Vordingborggade – Cykling mod ensretningen

Forvaltningsnotat vedr. besvarelse af bemærkninger til høringsvar fra Østerbro Lokaludvalg samt oplysninger om p-erstatningspladser

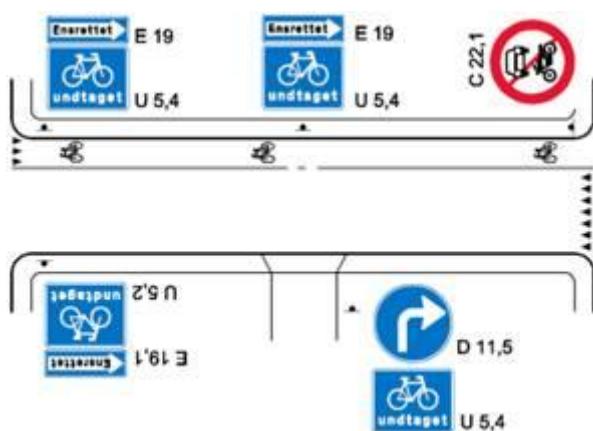
Dog gives der bemærkninger til, at Forvaltningen i stedet kunne have valgt en skilteløsning, hvormed parkeringspladserne kunne være bibeholdt.

Der har tidligere i Københavns Kommune været anvendt en løsning, hvor der opsættes en tavle med ”Cyklister undtaget” under en ”Ensrettet tavle”, og samtidigt etableres et kort sribestykke i hver ende af gaden, hvorved man undgår, at skulle nedlægge parkeringspladser.

Denne skilteløsning kan ikke benyttes mere, idet Politiet kræver, at der skal etableres en gennemgående cykelbane eller cykelsti, hvor cyklisterne skal køre mod ensretningen. Se nedenstående principtegning, inkl. skiltning.
